大洗研究所(南地区) 高速実験炉原子炉施設(「常陽」)

敷地の地質・地質構造について

令和4年11月7日

国立研究開発法人日本原子力研究開発機構

参考3 夏海層、笠神層の堆積年代について

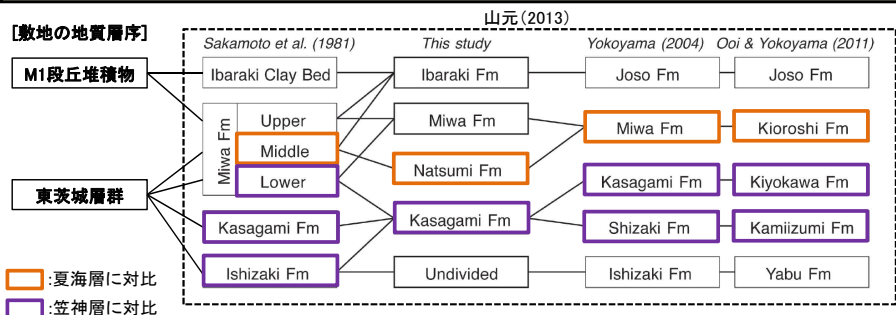
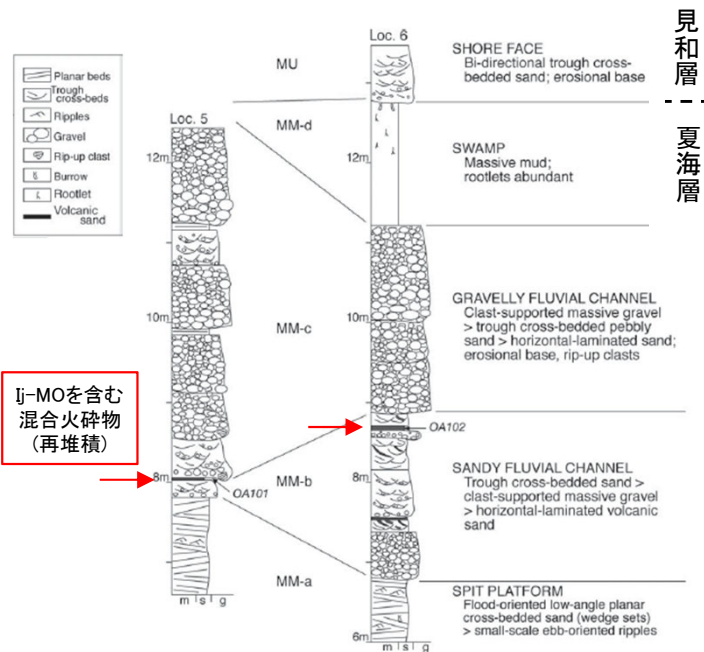
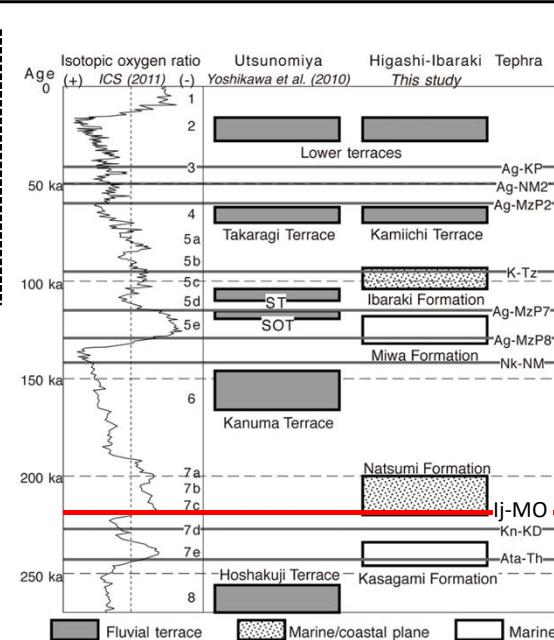
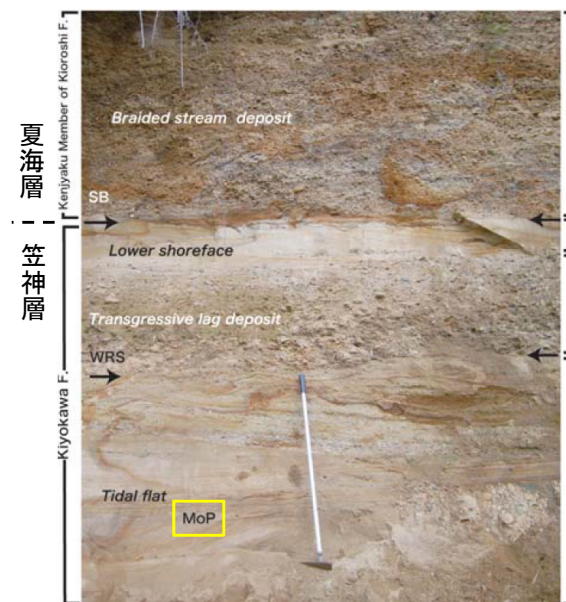
No.	コメント	回答骨子	掲載箇所
1	山元（2013）で示された夏海層、笠神層の編年について、文献等を精査し、その解釈について確認すること。 第396回審査会合（2021年3月5日）	・文献調査を行い、夏海層、笠神層の堆積年代について整理した。	pp. 46～47

- ・敷地がある東茨城台地の地質層序については、山元（2007、2013）、大井・横山（2011）等によって検討がなされている。
- ・笠神層は約24万年前のAta-Thを挟む海成層であり、MIS7e以降に堆積したとされる。夏海層は、山元（2013）では再堆積した約22万年前のIj-MOを挟むことからMIS7c-7aの河川・潮流口堆積物からなるとされ、大井・横山（2011）では本来MoPは清川層（笠神層）に含まれ、D層（夏海層）はMIS5eの海成相に先立つ河川成相（MIS6）としており、堆積時期の解釈には幅があることを確認した。

夏海層は、再堆積した約22万年前のIj-MOがあることから、山元(2007)が主張したように、MIS7dに形成された谷地形を埋積したMIS 7c-7aの河川・潮流口の堆積物からなる(Fig. 12)。また、笠神層は約24万年前のAta-ThやAzy-SgP2を挟むことから、MIS 8に形成された谷地形を埋積したMIS 7eのエスチュアリーとこれを覆う外浜・海浜などの堆積物からなる(Fig. 12)。横山(2004)や大井・横山(2011)が主張したような、本層からのIj-MOの産出は確認できなかった。

MoPはDの“見和層中部層”の礫層に挟在する再堆積性のものもあるが、Stop 3やStop 5で観察できるように本来MoPは清川層に含まれる。

Dの礫層は、清川層の下部外浜相を削り込む木下層剣尺部層の下部を構成する谷状地形を充填した河川成礫層で、MIS 5eに堆積した木下層の海成相に先立つ河川成相であることから、MIS 6の低海水準期に堆積したことが考えられる。

敷地の地質層序では、夏海層・笠神層等を一括して東茨城層群としており、その東茨城層群はM1段丘堆積物に不整合に覆われることから、MIS5e以前に堆積した地層と判断しており、いずれの文献とも矛盾しない。
